改善箇所説明図

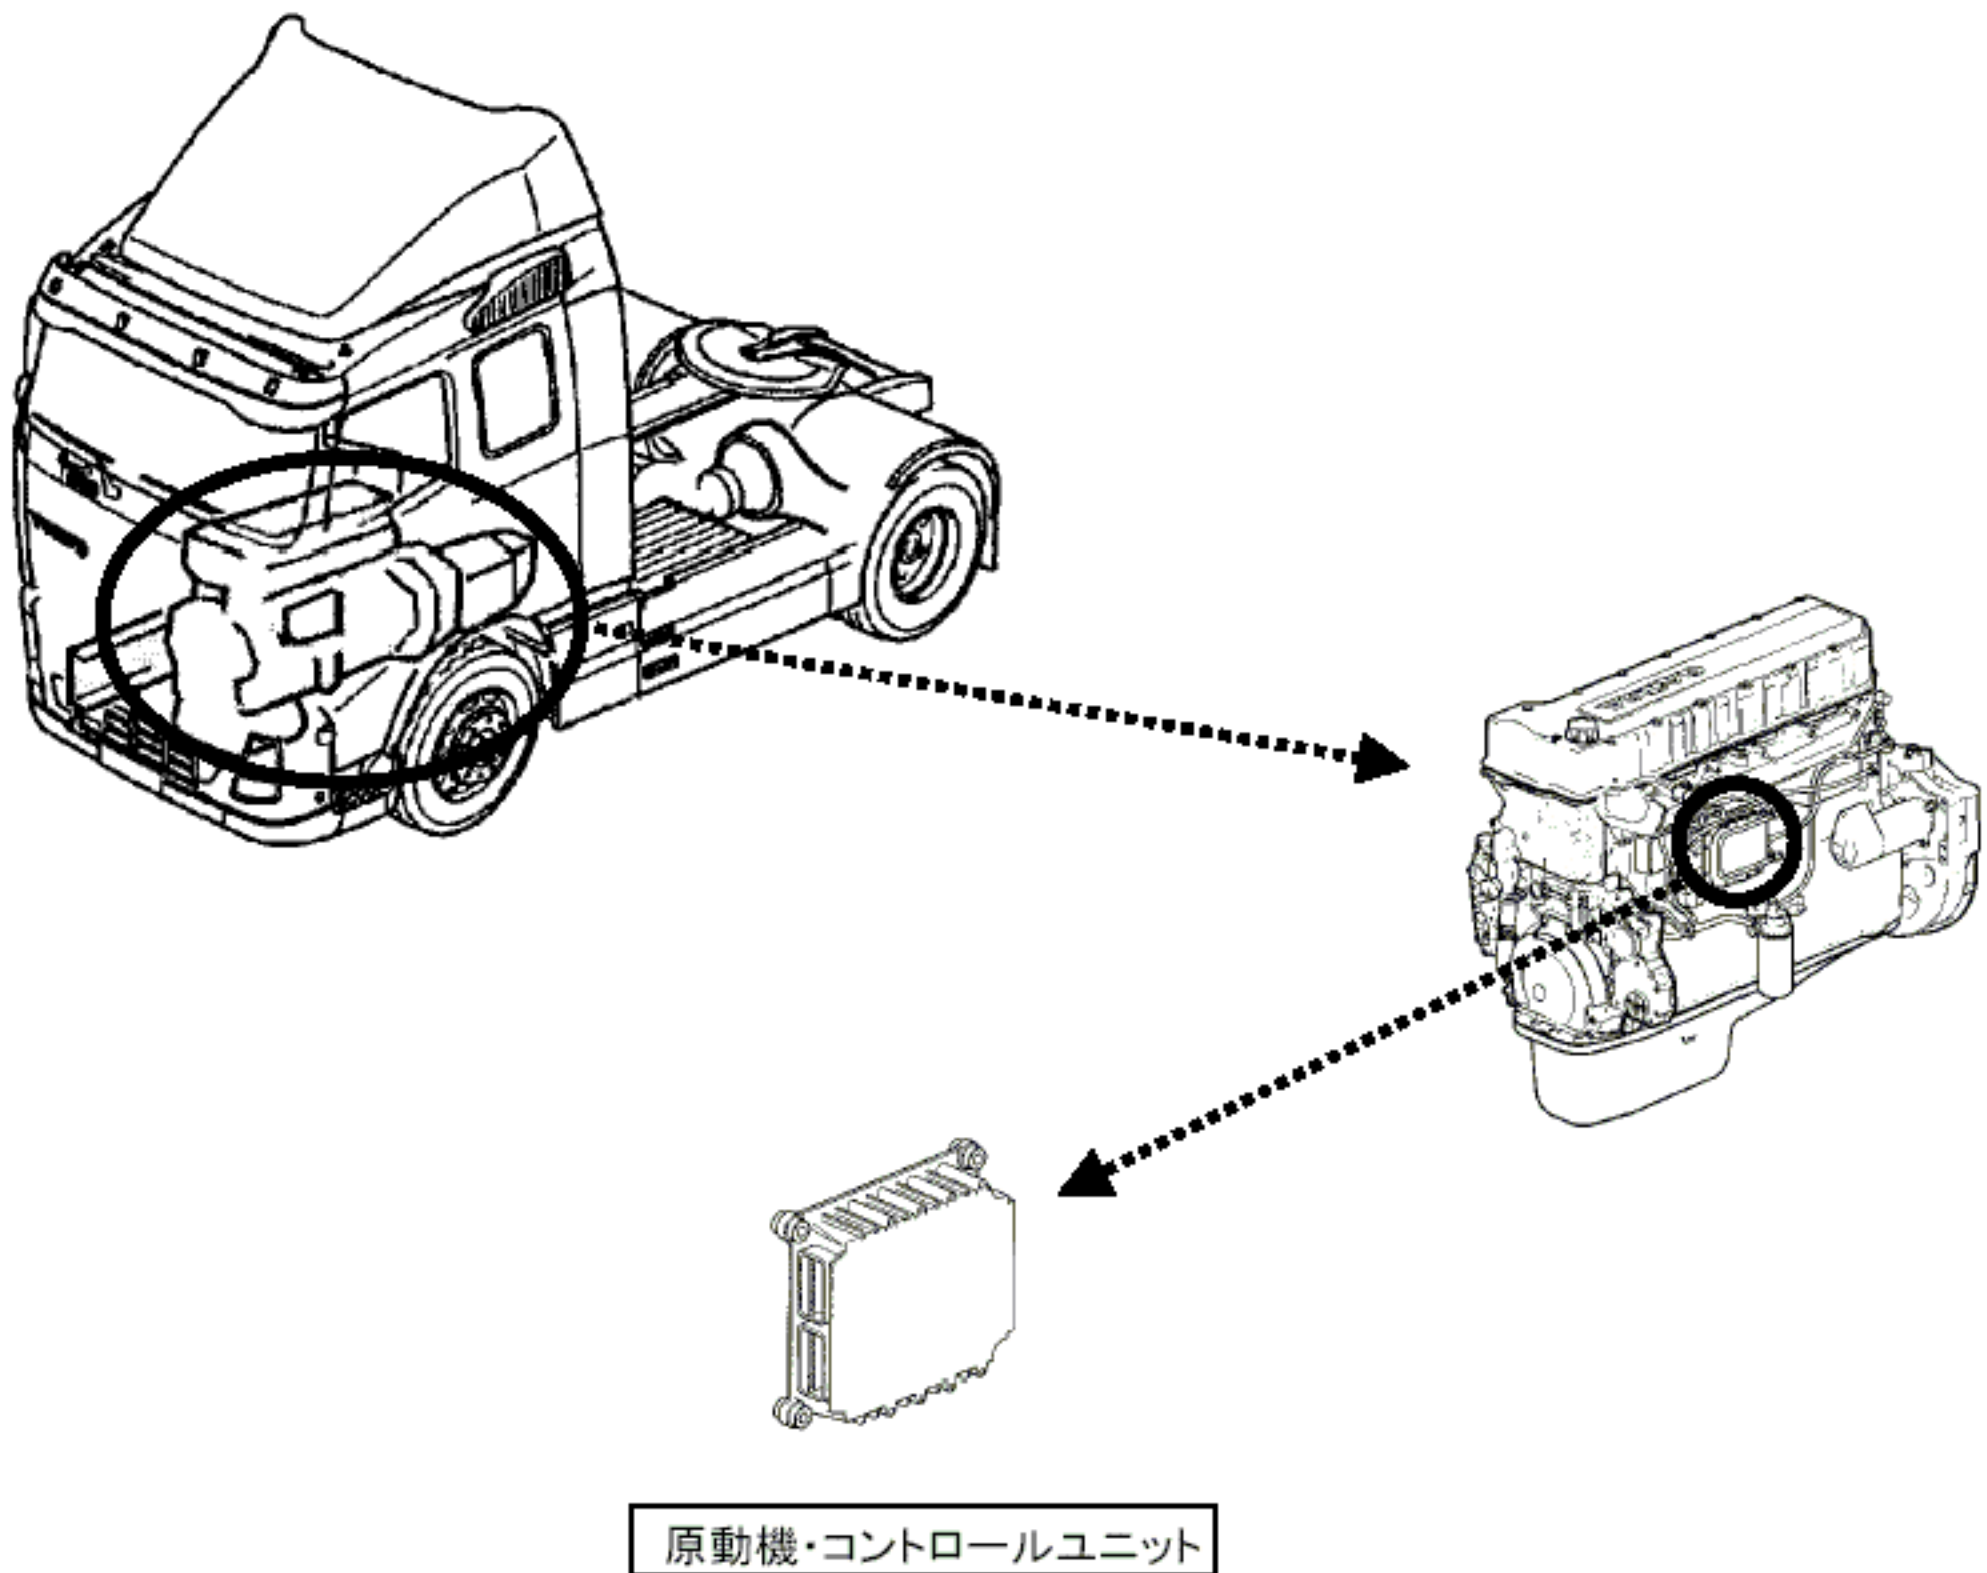
②原動機制御用コンピュータのソフトウェアのプログラム不良で、エンジン回転数等の制御が不適切となる。

原動機制御用コンピュータのソフトウェアのプログラムに不適切なものがあるため、車両制御用コンピュータから出された最後のデータをほんの僅かな間維持することがあり、その結果運転状況に応じたエンジン回転数での制御ができず、最悪の場合には、運転時に適切なエンジン回転数より高くなったり、クルーズコントロール機能が運転者の意図に反した設定速度を維持しようとしたりするおそれがある。

全車両、原動機制御用コントロールユニットのプログラムを変更する。
